改善箇所説明図

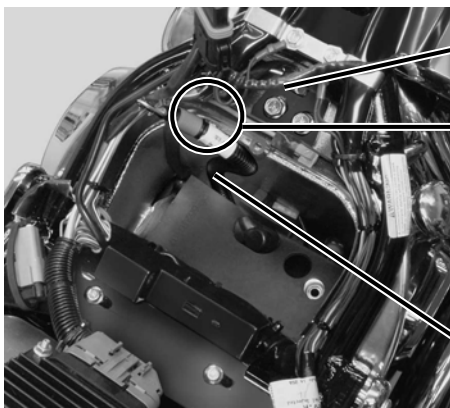
バッテリー配線の取り回しが不適切なため、当該配線とオイルタンクが干渉するものがある。そのため、そのままの状態で使用を続けると、原動機の振動等により配線が損傷し、エンジンオイル配管等と短絡して、配管が高温となり金属メッシュ部とゴム配管を溶損させ、オイルが漏れ、最悪の場合、火災に至るおそれがある。

全車両、当該配線が干渉しないようにバッテリートレーを新たに取り付ける。なお、当該配線が損傷しているものは配線を交換する。

フレームヘッドに白色のマーキングを施す。
